## 1135. számú szerviz tájékoztató

# 56560. cikkszámú új feszítőgörgő

minden D5204 és D5244 motorhoz

1.ábra: az új 56560-os feszítőgörgő

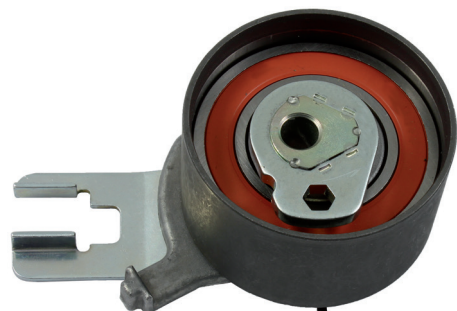
A felsorolt gépkocsik esetében az 56506. cikkszámú feszítőgörgő (2. ábra) csak korlátozott számú motor esetében használható.

Emiatt a RUVILLE kifejlesztette az új, 56560 cikkszámú feszítőgörgőt (1. ábra). Ez alkalmazható az összes D5204 és D5244 motor esetében a teljes gyártási periódusban.

A két feszítőgörgő optikailag csupán a beállítási helyzetmutató kivitelében különbözik.

A 56506 70 sz. készletet az 56506-es feszítőgörgővel az 56560 70 sz. készlet helyettesíti az új feszítőgörgővel.
